図-3 600系ニッケル基合金溶接部の応力腐食割れに係る予防保全工事

工事概要

加圧器管台取替概要

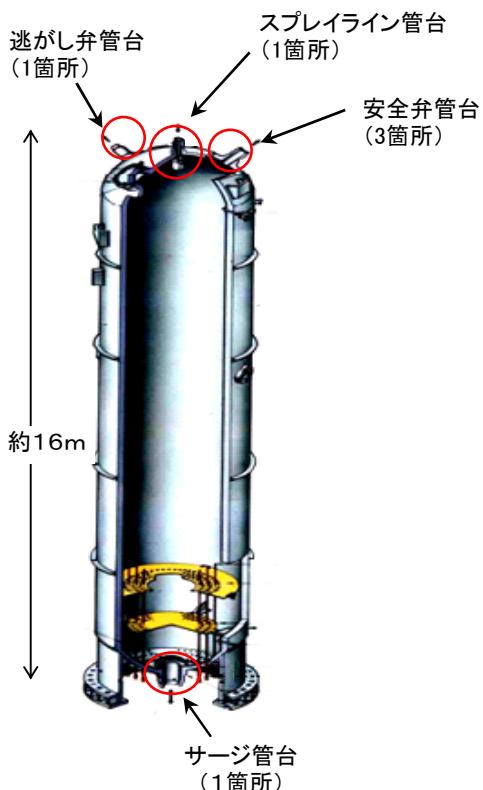
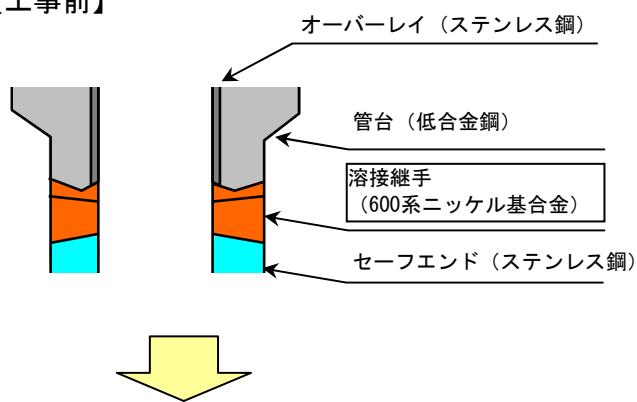
国内外PWRプラントにおける応力腐食割れ事象を踏まえ、予防保全対策として、加圧器のサージ管台、安全弁管台、逃がし弁管台、スプレイライン管台の溶接部について、600系ニッケル基合金で溶接された管台から耐食性に優れた690系ニッケル基合金で溶接された管台に取り替えた。
